О тестировании бескаркасных кресел

3. По нашему экспертному мнению, Сообщение об официальном утверждении типа № Е1*44R04/17*301384*05 на «Бескаркасное автокресло» торговой марки «ВИНИ» не могло быть оформлено, поскольку, как минимум, данное изделие не удовлетворяет следующим требованиям Правил ООН № 44-04 (далее – Требования):

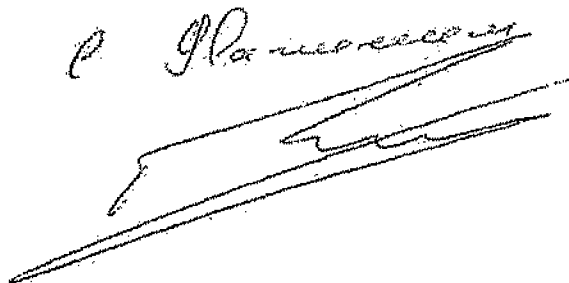
п.7.2.1.1 «Блок пряжки» бескаркасного автокресла, состоит из четырех пластиковых фастексов, закрывающихся поочередно и допускающих частично застегнутое положение (т.е. когда задействованы не все пластиковые фастексы), а также подмену их частей (согласно требованиям конструкция пряжки должна быть такой, чтобы исключалась всякая возможность неправильного использования, частично застегнутого положения, подмены частей пряжки и закрывалась только, когда задействованы все части);

п.7.2.1.2 «Блок пряжки» бескаркасного автокресла, состоящий из четырех пластиковых фастексов, не обеспечивает незатруднительное его использование и захват рукой всего «блока». Каждый из пластиковых фастексов открывается сжатием боковых зубцов, которые нельзя рассматривать в качестве кнопки или аналогичного устройства (согласно Требованиям пряжка во всех положениях должна оставаться закрытой даже при отсутствии нагрузки, обеспечивать незатруднительное использование и захват рукой, открываться нажатием на кнопку или аналогичное устройство);

п.7.2.1.3 Пластиковые фастексы «блока пряжки» бескаркасного автокресла монотонно черного цвета (согласно Требованиям поверхность кнопки открытия пряжки должна быть красного цвета);
